SANDAKERVEIEN 24 D MFL – MERKNADER TIL FORSLAG TIL DETALJREGULERING MED KU

Oslo Elveforum og Miljøforeningen Akerselvas Venner har følgende hovedmerknader til forslag til detaljregulering med konsekvensutredning for Sandakerveien 24 D mfl. Den tysk-norske skole i Oslo:

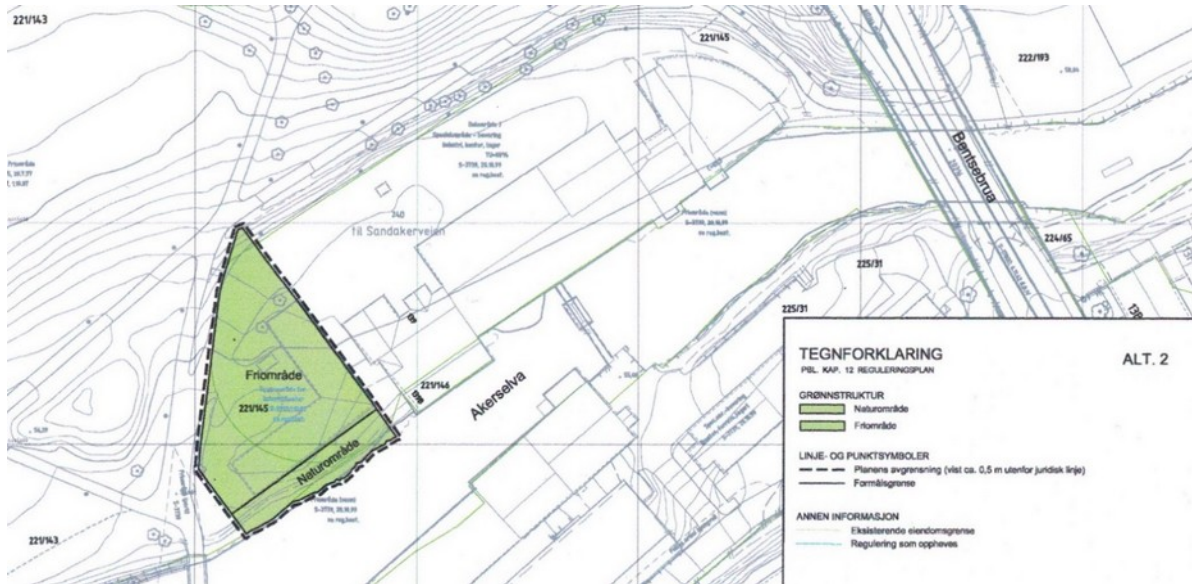
Det er på høy tid at denne delen av Sandakerveien 24 D reguleres til friområde i samsvar med KDP Akerselva miljøpark og de nåværende byrådspartiernes stemmegivning i 2013 (alternativ 2 under).

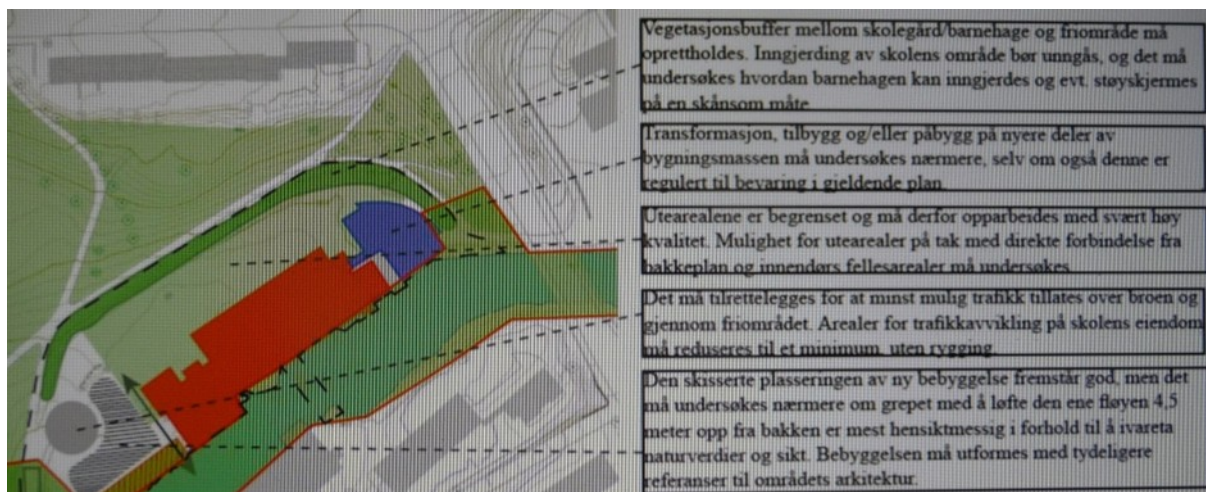
Andre ledd i § 4.2 om hensynssone H560_2 Bevaring naturmiljø i forslaget til planbestemmelser har nå følgende ordlyd: «I hensynssonen kan det tilrettelegges for adkomst til elva i forbindelse med en fremtidig offentlig badeplass og utsiktspunkt.»

§ 4.2 andre ledd i reguleringsbestemmelsene bør få følgende ordlyd:

«I hensynssonen skal det tilrettelegges for atkomst til, og etableres, utsiktsplattform ved elva, og kan tilrettelegges for atkomst til elva i forbindelse med en fremtidig offentlig badeplass.»

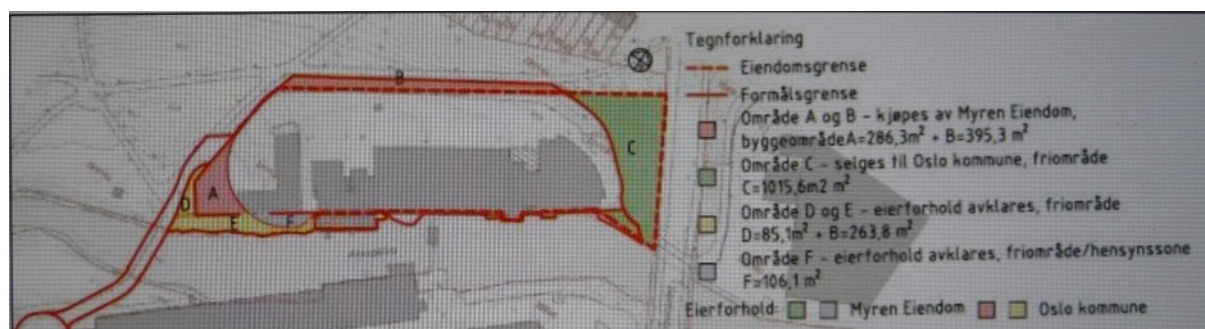
Da stammen til buskene i vegetasjonsbeltet gjennomgående står 1,0–3,0 m fra turveien, stedvis noe mer (jf. de to fotoene på s. 16), og vegetasjonsbeltet vider seg ut oppover i høyden, bør gjerdet mot barnehagen og de enkle fysiske sperrene mot skolegården plasseres 3,5–4,0 m fra turveien, enkelte steder mer enn dette. En plassering 4,0 m fra turveien vil være tilstrekkelig de aller fleste stedene.

Ved å plassere barnehagens gjerde på nedsiden av vegetasjonsbeltet og 4,0 m fra turveien vil det bli langt mindre skjemmende og oppleves som mindre invaderende av brukerne av turveien enn dagens gjerde. Jf. fotoet nederst til venstre på s. 16 i dette brevet. Hele arealet ned til gjerdet bør innlemmes i friområdet.

Bredden på friområdet i skråningen langs turveien bør økes fra nåværende 2 meter til 4 meter. Oslo kommune bør følgelig ikke tillate at mer enn ei 2 meter bred stripe av kommunens eiendom tas i bruk som uteareal for Den tysk-norske skolen, selv om Sandakerveien 24 D mfl. omreguleres til underformålene undervisning og barnehage.
